**Всемирный форум для согласования правил
в области транспортных средств**

Рабочая группа по вопросам освещения
и световой сигнализации

**Предложение по дополнению 3 к поправкам серии 03
к Правилам № 27 (предупреждающие треугольники)**

Представлено экспертом от Германии*

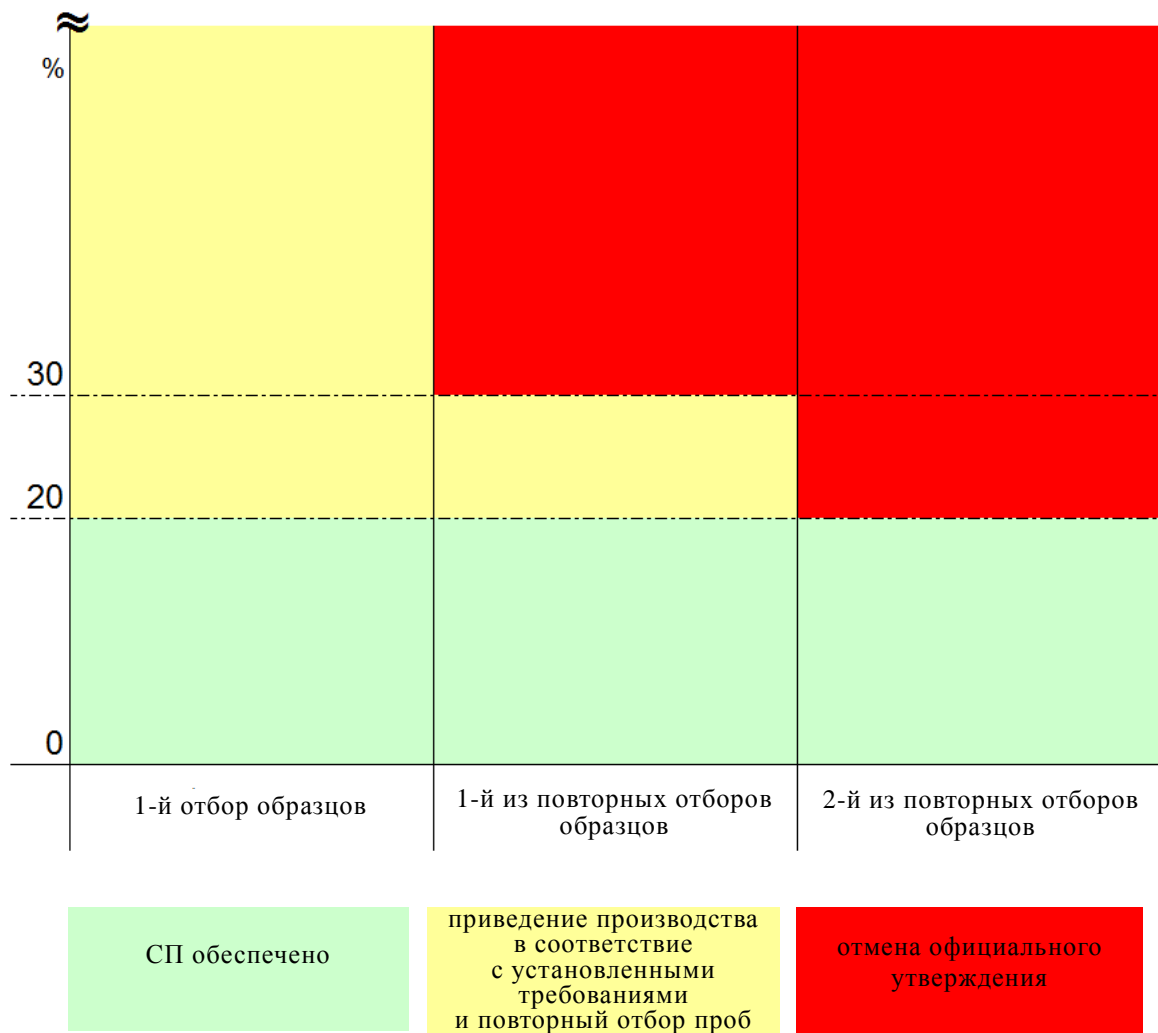
6. Процедура обеспечения СП в настоящее время описана в рамках четко структурированного поэтапного процесса (с ограниченным числом этапов), который позволяет изготовителю на первом этапе – в случае расхождений в измеренных значениях более чем на 20% – привести процесс производства в соответствие с установленными требованиями. Кроме того, процесс обеспечения СП может быть завершен раньше, если первые две выборки полностью соответствуют техническим требованиям.

8. На прилагаемом рисунке проиллюстрирован этот поэтапный процесс.
